**Avis de la mission régionale d'autorité environnementale  
sur l'aménagement global de l'île du Ramier à TOULOUSE (31)**

N°Saisine : 2022-010639

Avis émis le 8 août 2022.

2B2a - Etude d'impact –Présentation du projet -  
Page 124

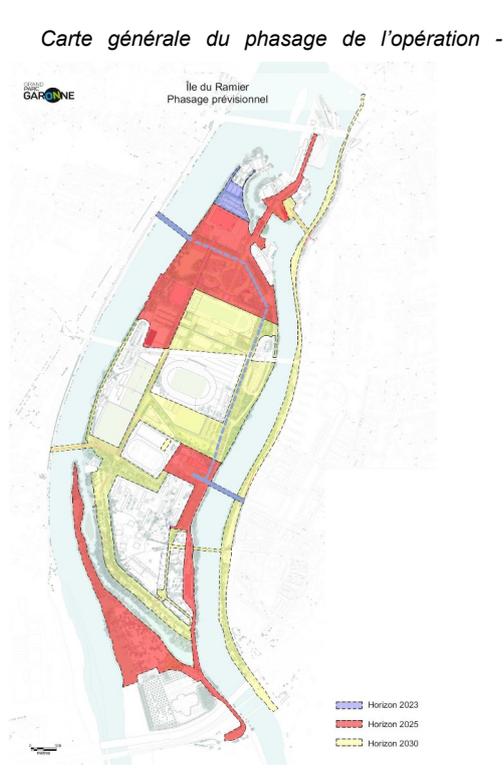
Ces travaux font l'objet d'une description plus complète et compréhensible dans la partie du dossier 2B2c « impacts et mesures ». *Cette description n'est toutefois pas reprise dans la partie « présentation du projet » du document 2B2a pour les horizons 2025 et 2030, ce qui ne permet pas une bonne compréhension du projet.*

**Pour des motifs de compréhension du projet dans son intégralité, la MRAe recommande de compléter la liste des principaux travaux à engager dans la partie « présentation du projet » du document 2B2a, cette description étant incomplète pour les horizons 2025 et 2030**
